Baureferat

**Ausbau der FüS 2 Bernbacher Straße zwischen Kapellenplatz und östl. der Kulsheimstr. / Breiter Steig
 Ergänzende Projektgenehmigung gem. Ziff. 2.5 der Richtlinien für die Einleitung und Abwicklung städtischer
 Bauvorhaben**

Zum Schreiben/Zur Vorlage der Verwaltung vom
 04.06.2007

Anlage
 Lageplan Unterlage Nr. 7c

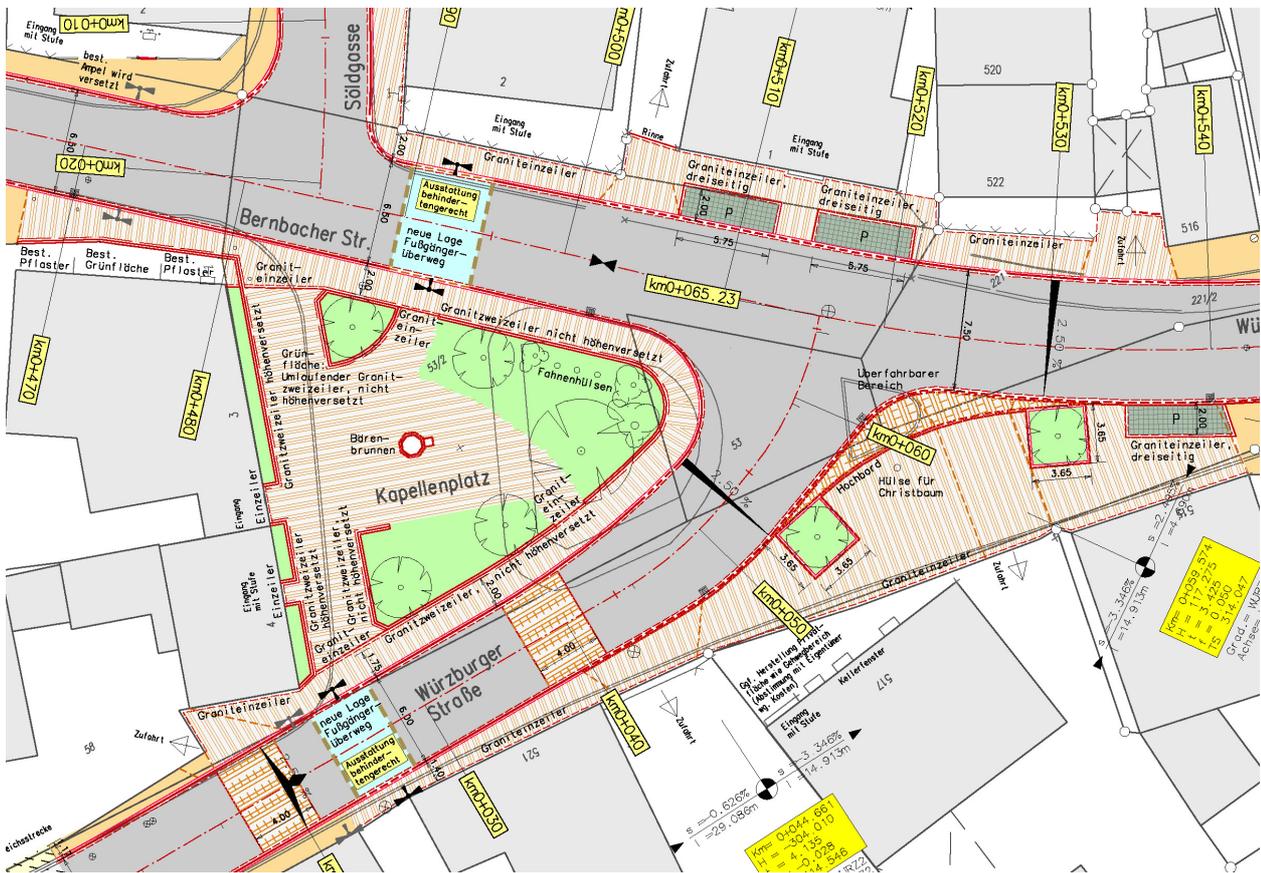
Mit Schreiben vom 30.04.2007 teilt das Staatliche Bauamt Nürnberg mit, dass in der Gestaltung des Einmündungsbereiches Würzburger Straße in die FÜS2 (Bernbacher Straße) aufgrund der Spitzwinkligkeit, eine mögliche Gefährdung gesehen wird. Diese Auffassung wird ebenfalls von der Regierung von Mittelfranken geteilt.

Die östliche Randsteinlinie im Einmündungsbereich wird so verändert, das Pkw's, Kleintransporter, Müllfahrzeuge ohne Benutzung des überfahrbaren Bereiches nach rechts abbiegen können. Bedingt durch ihre Schleppkurven müssen große Lastkraftwagen, Sattelzüge und Busse diese Fläche beim Abbiegevorgang überfahren. Durch die neue Linienführung im Randsteinbereich wird der spitze Einfahrtswinkel vermindert, so dass sich die Verkehrssicherheit erhöht.

Der Einmündungsbereich Söldgasse wurde umgeplant, so dass nun im Wesentlichen wieder die bestehende Ein- und Ausfahrtssituation hergestellt wird. Das Staatliche Bauamt Nürnberg stimmt diesem Vorschlag zu.

Ebenso wurde eine Verminderung der Fahrbahnbreite der Würzburger Straße im Bereich des Kapellenplatzes auf 5,50 m untersucht.

Hierzu ist im Ergebnis festzustellen, dass im Einmündungsbereich bis etwa zur ersten Aufpflasterung bei Bau-km 0 + 040 aufgrund der Schleppkurvensituation keine Veränderung der Fahrbahnbreite möglich ist. Im weiteren Ausbaubereich von ca. 35 m reduziert sich die Gehwegbreite auf einer Länge von ca. 15 m von 1,40 auf 1,10. Auch eine Reduzierung der Fahrbahnbreite von 6,00 m auf 5,50 m würde nicht dazu führen, das erforderliche Mindestmaß für Gehwege von 1,50 m zu erhalten. Im Gegenteil, nachdem die Spiegel von größeren Lkw's und Bussen in den Sicherheitsraum der Fußgänger hineinragen würden, wäre die Gefährdung für die Fußgänger größer. Aus diesem Grund wird die Fahrbahnbreite von 6,00 m beibehalten.

Es wurde eine Lösung ausgearbeitet, welche den bisher geplanten Umgriff des Kapellenplatzes berücksichtigt, gleichzeitig wurde die Schaffung eines möglichst rechtwinkligen Einmündungsbereiches angestrebt.
